京都府環境影響評価専門委員会 議事要旨

(2) 議事：北陸新幹線（敦賀・新大阪間）に係る環境影響評価方法書について

北陸新幹線（敦賀・新大阪間）方法書 京都府環境影響評価専門委員会委員 追加意見

京都府環境影響評価専門委員会 委員意見、配慮書に対する知事意見一覧（項目別）

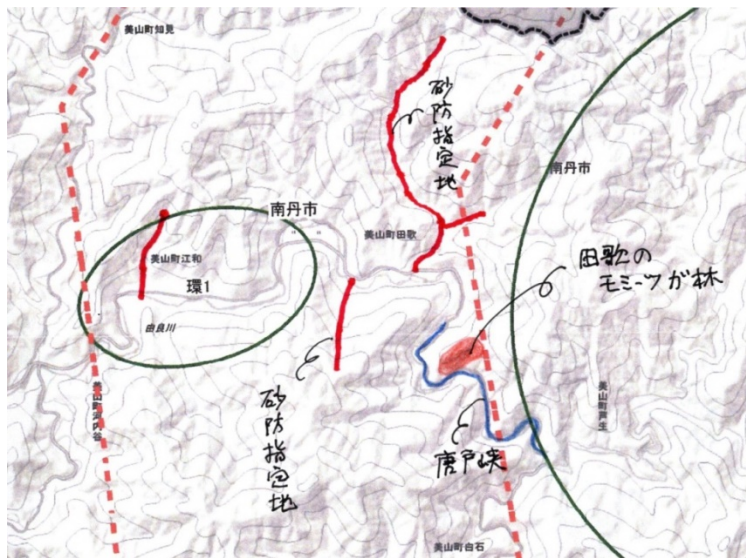
環境影響評価 事業計画 水質 水資源 植物 生態系 景観	<p>＜南丹市美山町江和～田歌地区の由良川上流域について＞</p> <p>方法書 3-7 ページの図 3-3-2 には、桂川は青線で明記されているが、由良川は明記されていない。同じように重要な河川として位置付けてほしい。第 1 回委員会での質疑応答によれば、桂川を横切るにあたって、橋梁にするかトンネルは未定であるとのことであったので、由良川についても、未定であると理解している。</p> <p>図面集の図-125 をみると、由良川を横断する個所は、対象事業実施区域の幅が 4km と狭いうえに、西半分の江和地区は「生物多様性保全上重要な里地里山」に指定されている。この場所の近くは、茅葺の里として有名な北集落が存在するエリアでも</p>

あり、景観上も重要である。

図-133 を見ると、このエリアを流れる由良川の上流部分（東側）は「唐戸峡」があり、図-109 を見ると、その山腹には特定植物群落の「田歌のモミツガ林」がある。図-165 を見ると、砂防指定地（線指定）もある。さらに、図-101 を見ると自然度 9 の自然林が点在している。

以上のことを踏まえると、この区域において由良川をまたぐ橋梁を設置する場合は、環境影響評価をより慎重に適切に実施していただきたい。
